con la presente si inviano le Osservazioni contro il Progetto di un impianto eolico codiceprocedura ID_VIP/ID_MATTIM: 1269 denominato "Pitigliano" ubicato nei comuni di Pitigliano (GR) e Sorano (GR) costituito da 20 (venti) aerogeneratori di potenza nominale 7,0 MW per un totale di 140,0 MW con relative opere connesse ed infrastrutture indispensabili.

ID: Codice procedura (ID_VIP/ID_MATTM): 12691

“Progetto di un impianto eolico denominato "Pitigliano" ubicato nei comuni di Pitigliano (GR) e Sorano (GR) costituito da 20 (venti) aerogeneratori di potenza nominale 7,0 MW per un totale di 140,0 MW con relative opere connesse ed infrastrutture indispensabili”

TESTO DELLE OSSERVAZIONI

Immagine 1. Vincoli ex art. 136 del CBC dal PIT della Regione Toscana e zona approssimativa dove è progettato l'impianto industriale.

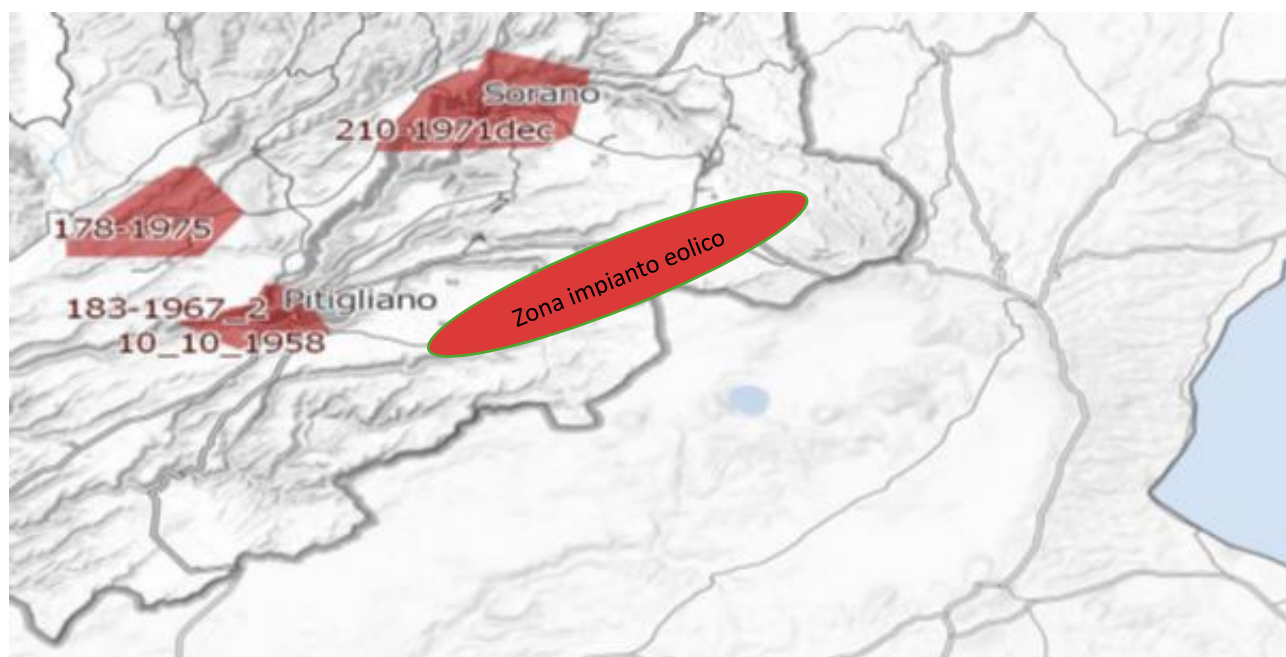
Al contrario si evidenzia che l'impianto eolico industriale citato non solo ricadrebbe con tutti e 20 gli aerogeneratori all'interno delle fasce di rispetto di 3 km di due vincoli paesaggistici di notevole interesse pubblico esistenti nella Regione Lazio e con una parte di essi nel vincolo paesaggistico del Centro abitato di Sorano (GR) quindi in aree non idonee all'installazione di impianti di energia rinnovabile. Addirittura, alcuni aerogeneratori sarebbero ubicati a poche centinaia di metri dai perimetri dei due vincoli paesaggistici laziali ex art 136 del CBC.

Inoltre, come sostiene la Proponente parte dell'impianto si verrebbe a trovare a 3,5 km dal centro abitato di Sorano. Infatti, tre degli aerogeneratori WTG 08, 09, 10 sono addirittura all'interno delle fasce di rispetto dei 3 km del suo vincolo paesaggistico di notevole interesse pubblico ex art 136 del CBC. Si evidenzia che così si crea

un'ulteriore incompatibilità con la tutela del Paesaggio.

Immagine 3. Cumulo di una parte di impianti eolici, fotovoltaici e geotermici industriali in progettazione ed esistenti intorno all’elico industriale “Pitigliano”.

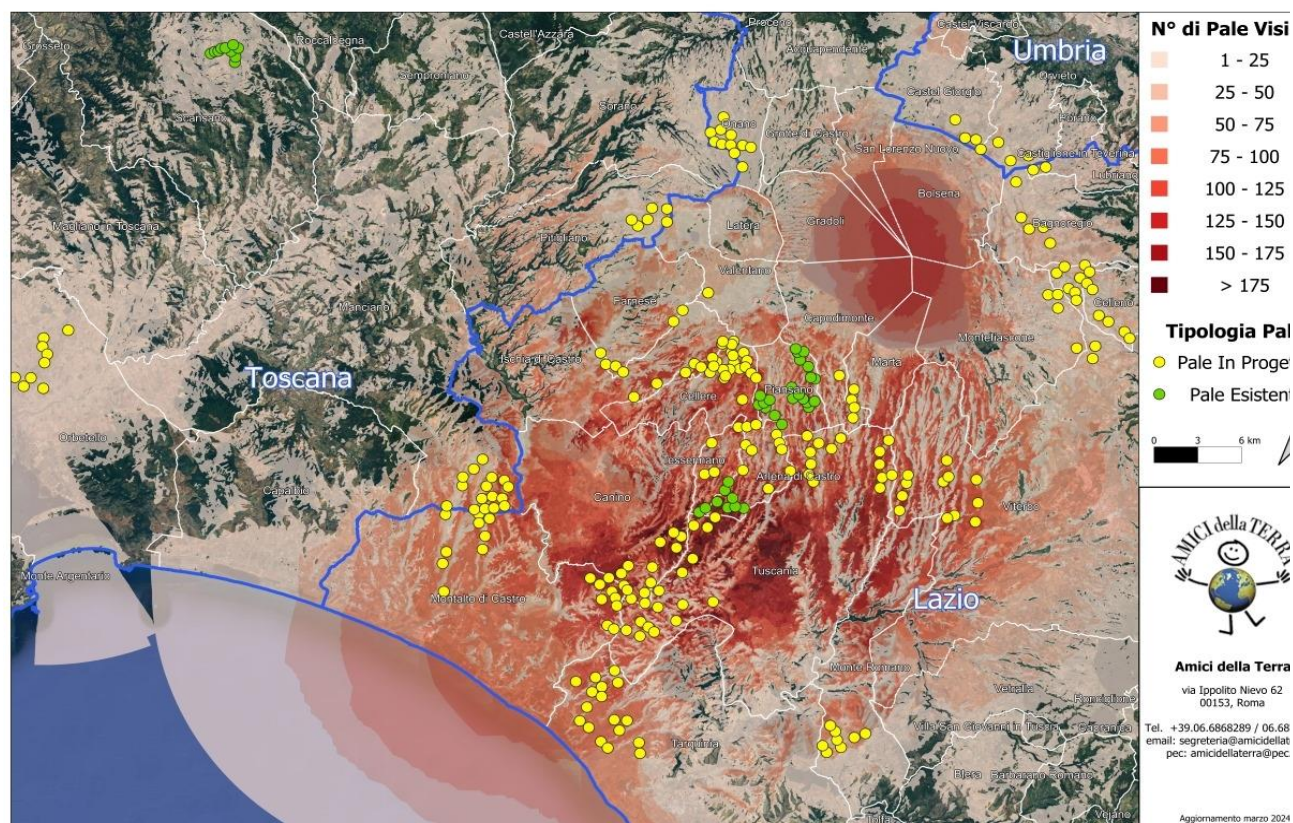
Beni Culturali “*Ambito paesaggistico, geologico e geomorfologico dell’orlo della caldera di Latera ...*” Non vengono nemmeno citati gli impianti eolici in progetto al MASE, il “Rempillo” (6 aerogeneratori) e un altro in verifica amministrativa di 14 aerogeneratori e 72, 6 MW. Ad oggi nei territori di Pitigliano, Sorano e in quello limitrofo potenzialmente potrebbero essere insediati 40 aerogeneratori alti 200 metri e larghi 170. Ma la proponente non cita neanche altri impianti che creerebbero il cumulo e quindi maggiore impatto. Infatti, sul territorio della “Città del Tufo” (Sorano e Pitigliano) impatterebbero anche l’impianto eolico “Montarzo” di Onano con 13 aerogeneratori con le dimensioni ricordate, l’altro eolico industriale nel territorio di Valentano con sette aerogeneratori (stesse dimensioni), gli impianti di Farnese con un minieolico di 3 Torri alte 60 metri già installate in località Poggio del Crognolo e l’impianto eolico industriale “Vallerosa” (7 aerogeneratori alti 200 metri e larghi 158 metri) in procedura VIA presso la Regione Lazio. Inoltre, altri impianti del minieolico già presenti a Valentano, Cellere e Piansano e due progetti eolici industriali con le stesse dimensioni (200 m x 170 m) nel Comune di Ischia di Castro. La valutazione del cumulo non prende neanche in considerazione gli impianti industriali di fotovoltaico e agrivoltaico in progetto a Farnese, Valentano, Ischia di Castro, Cellere. L’impianto geotermico in procedura Via al MASE, progettato nella Caldera di Latera. Quindi è stata effettuata una valutazione del potenziale impatto cumulativo non veritiera a dispetto di quanto affermato dalla proponente che sostiene di aver preso in considerazione uno spazio di 10 km intorno al suo impianto per gli impatti che si creerebbero.

Si ribadisce che le aree in cui verrebbe installato l’impianto eolico industriale “Pitigliano” sono tutelate da diverse leggi e da diversi vincoli che si trovano sia a ridosso dello stesso, sia nelle aree intermedie e vaste.

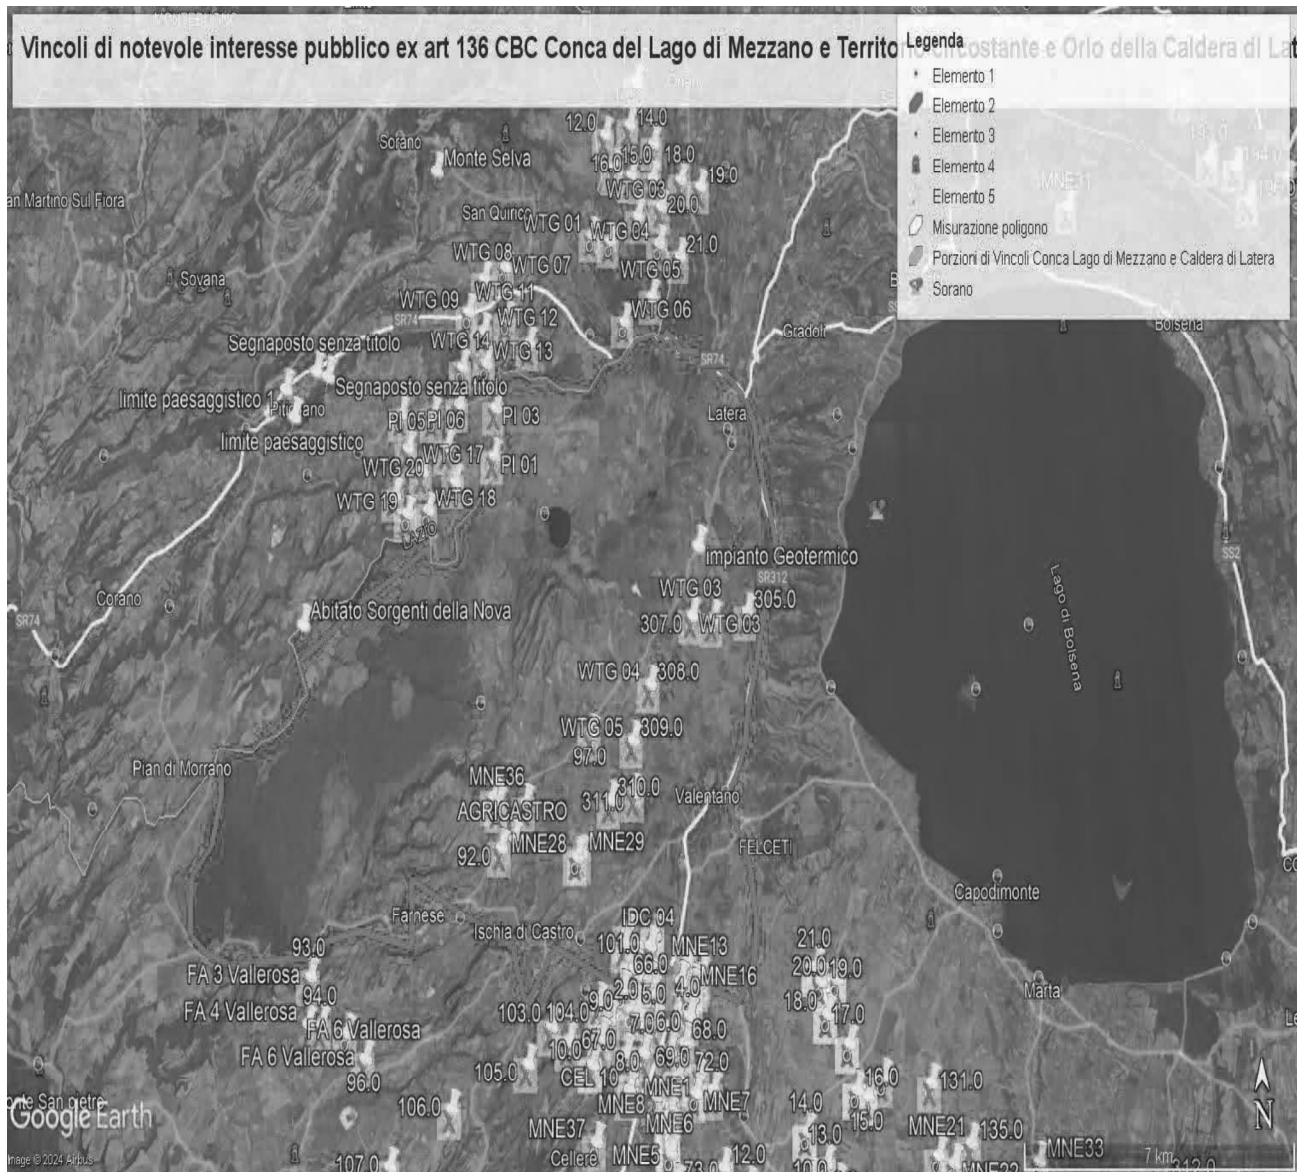
ma nelle sue immediate vicinanze (a soli 100 metri i primi due aerogeneratori) oltre ad impattare sul territorio e sulle economie di cinque Comuni del Lazio (Farnese, Onano, Latera, Valentano, Grotte di Castro e Gradoli) si trova nelle fasce di rispetto dei Beni di notevole interesse pubblico come si è evidenziate nelle Osservazioni precedenti e crea degli impatti negativi anche sui beni naturalistici come verrà dettagliato nell'Osservazione relativa alla Vinca. Inoltre, andrebbe a sommarsi al già enorme cumulo di impianti eolici e fotovoltaici e geotermici che creano una elevata criticità ambientale nella provincia di Viterbo e interferiscono anche con il territorio toscano come si può vedere dalle varie immagini dell'Allegato n. 1.

IMMAGINE n. 2 Impianto eolico industriale “Pitigliano” e distanze aerogeneratori dai Vincoli della Conca del Lago di Mezzano...

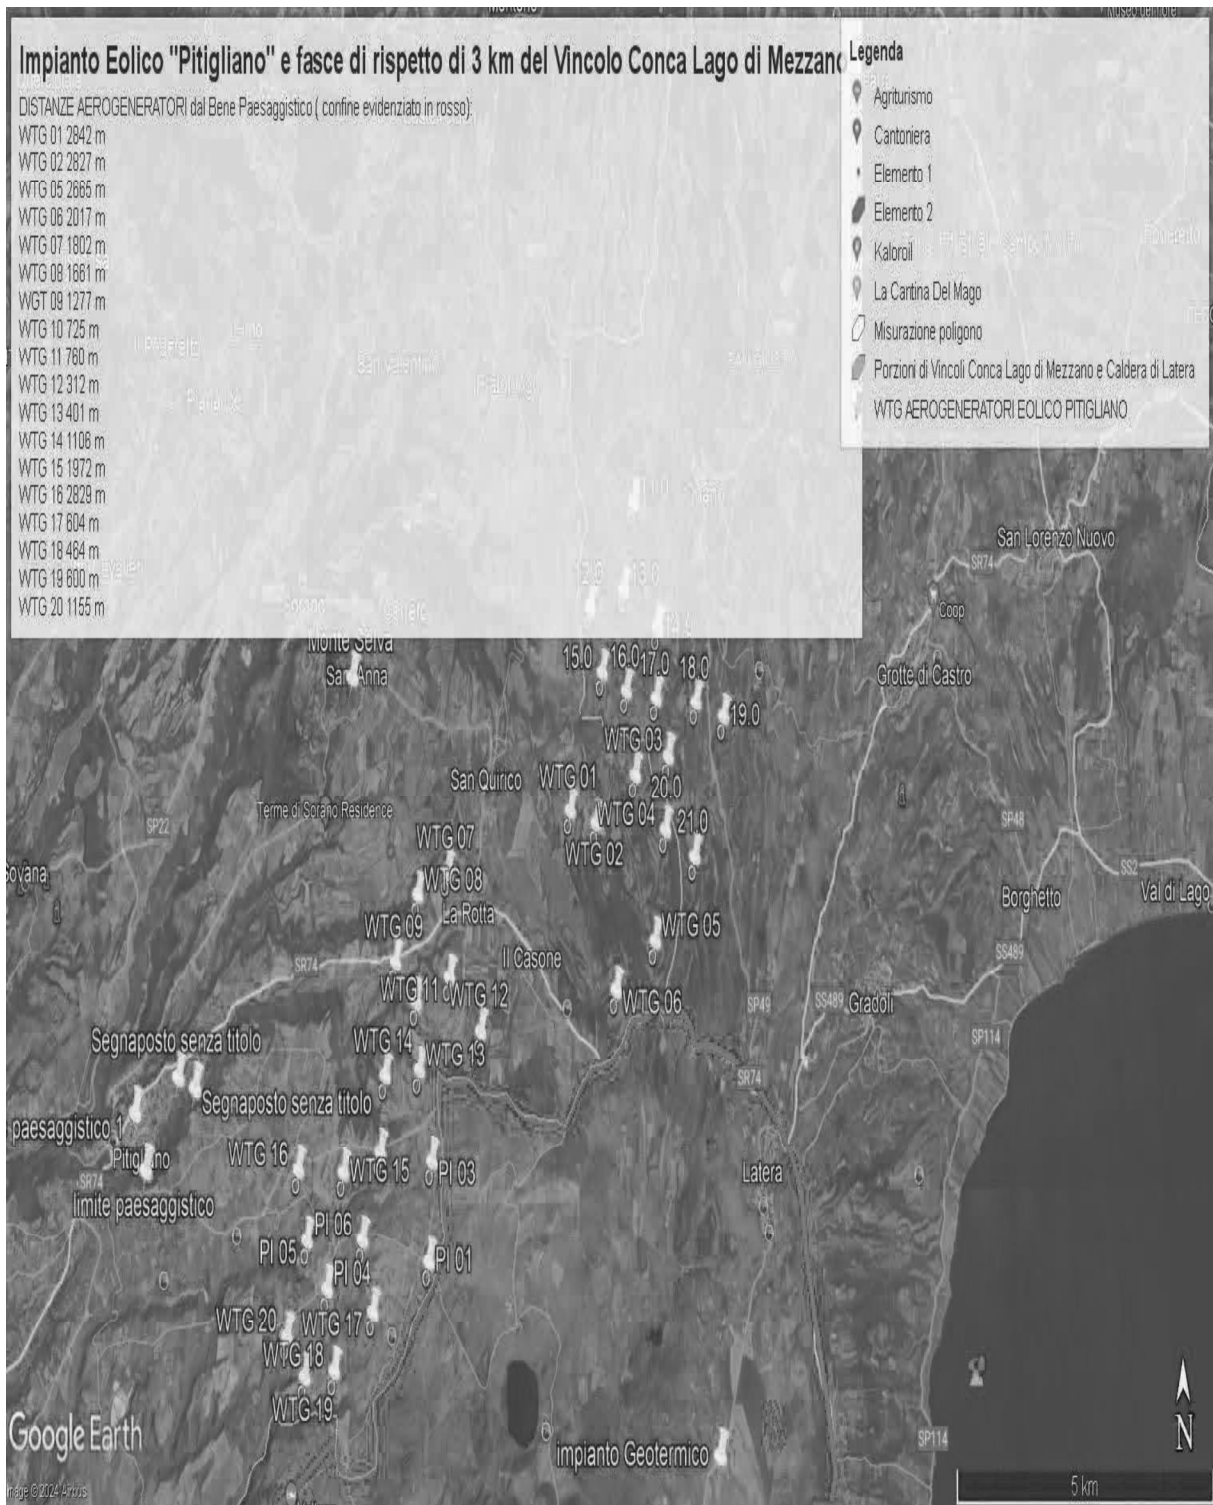
Come è illustrato nell'immagine si ribadisce che l'impianto industriale "Pitigliano" ricade completamente all'interno delle fasce di rispetto dei due vincoli di notevole

interesse pubblico e lambisce quelle di un terzo vincolo e quindi come affermato dal Consiglio di Stato nelle sentenze citate, l'impianto è insediato in area non idonea ai sensi dell'art. 20 comma 8 lettera c quater del D.Lgs. n. 199/2021 e ss.mm.ii al contrario di quanto sostiene la proponente.

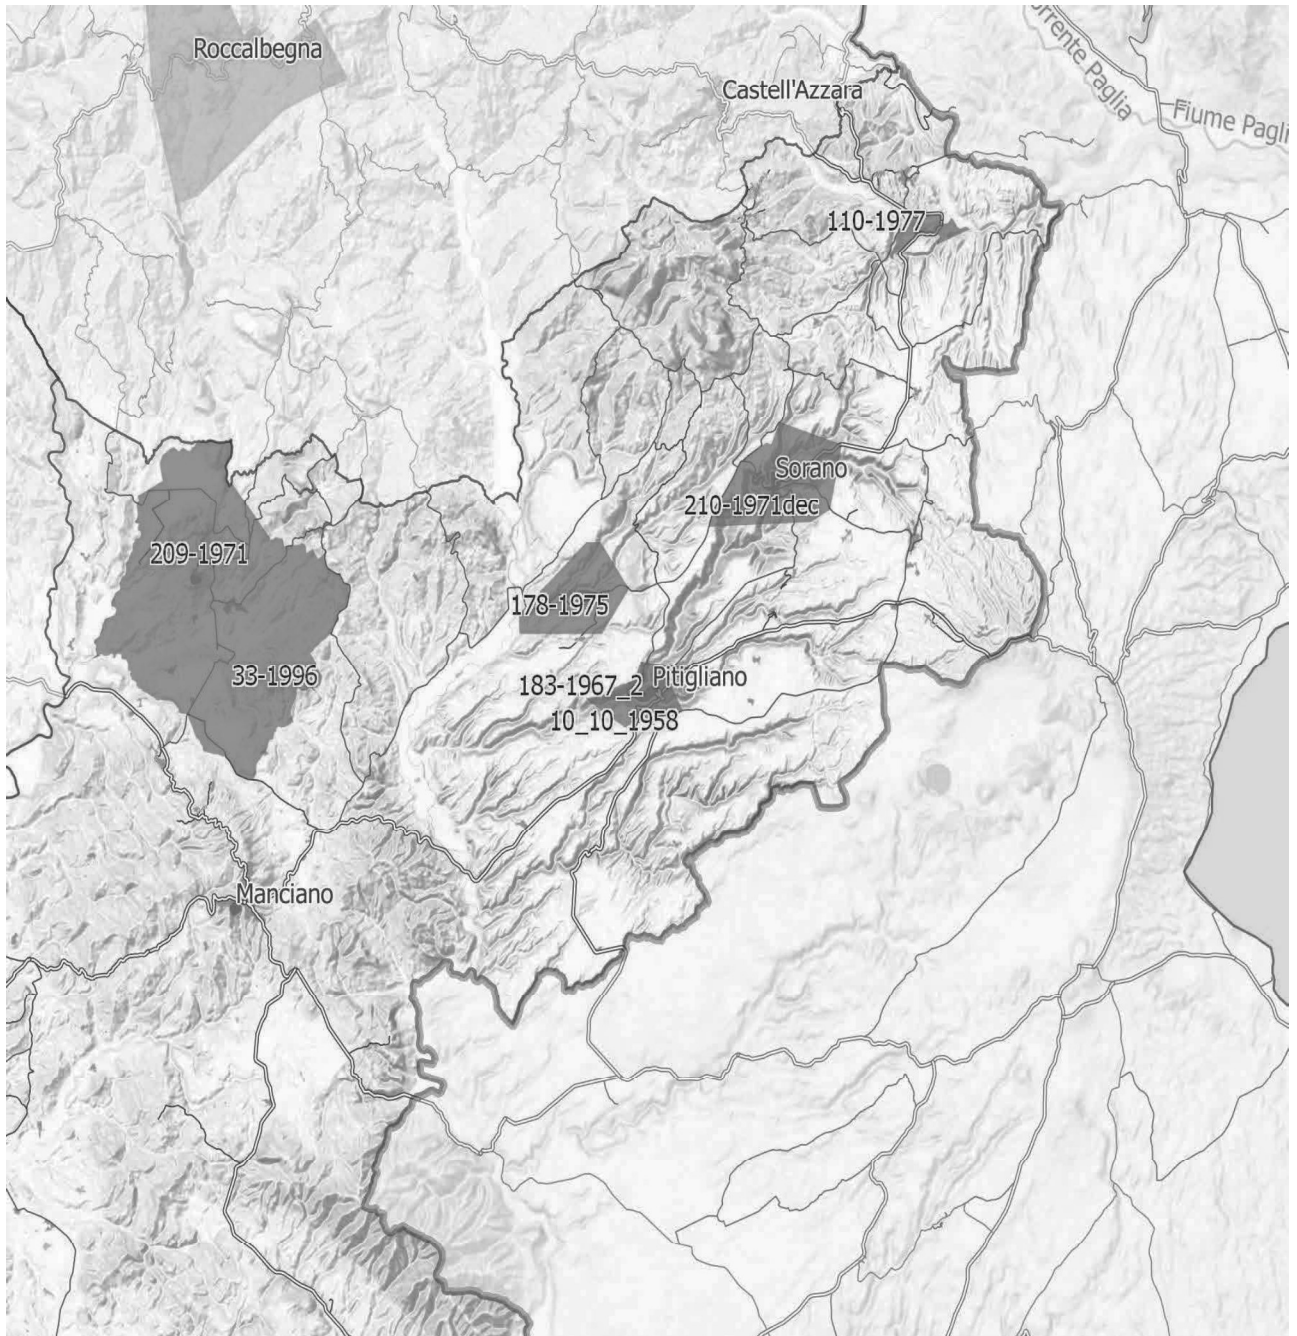
IMMAGINE n. 4 Si evidenzia che i tre aerogeneratori WTG 07, WTG 08 e WTG 09 impattano con il vincolo paesaggistico di notevole interesse pubblico del Centro Storico di Sorano. Il WTG 07 si troverebbe a 2828 m, WTG 08 2504 e WTG 09 2990. Il cavidotto dell'impianto invece impatta in buona parte del Vincolo paesaggistico ex art. 136 del CBC del Centro Storico di Pitigliano.

IMMAGINE n 5. Mappa eolici elaborata dall'Associazione Amici della Terra. La mappa evidenzia il cumulo degli impianti tra Lazio e Toscana.

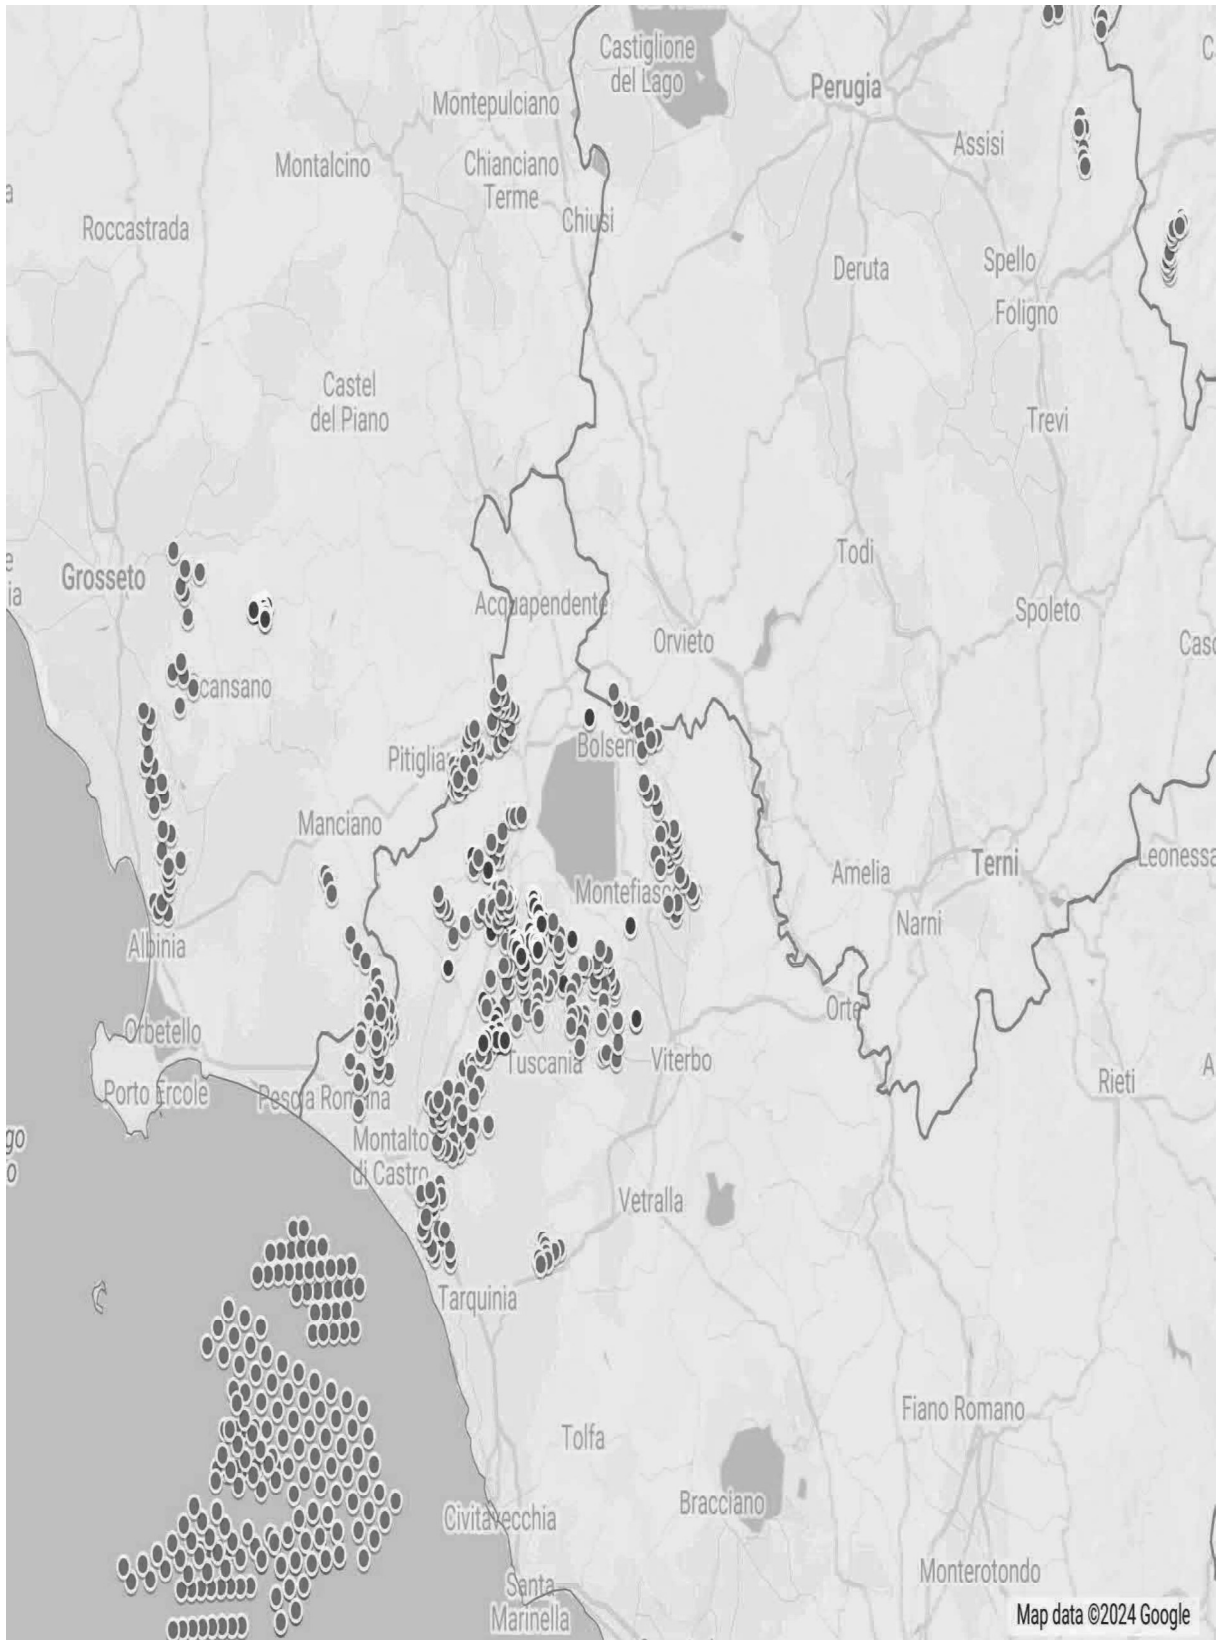
Riguardo al cumulo degli impianti FER, le mappe prodotte dalla proponente riguardano, come già evidenziato, soltanto una parte molto piccola degli impianti FER dell'area intermedia e vasta e in particolare di quelli eolici che contribuiscono a creare un notevole cumulo e la saturazione del territorio tosco laziale. Riguardo al cumulo dei soli impianti eolici si riporta la mappa dell'intervisibilità degli impianti eolici elaborata dall'Associazione nazionale “Amici della Terra”.

Se agli impianti eolici rappresentati qui sopra che non comprendono sia l'impianto eolico Pitigliano e le altre 14 pale del progetto eolico in verifica amministrativa sempre nel territorio di Pitigliano si aggiungono i migliaia di ettari (7000 fin'ora) di territorio occupato dagli impianti fotovoltaici e agrivoltaici e dalle altre tipologie appare chiaro il numero spropositato degli impianti FER nella bassa toscana e nella Tuscia.
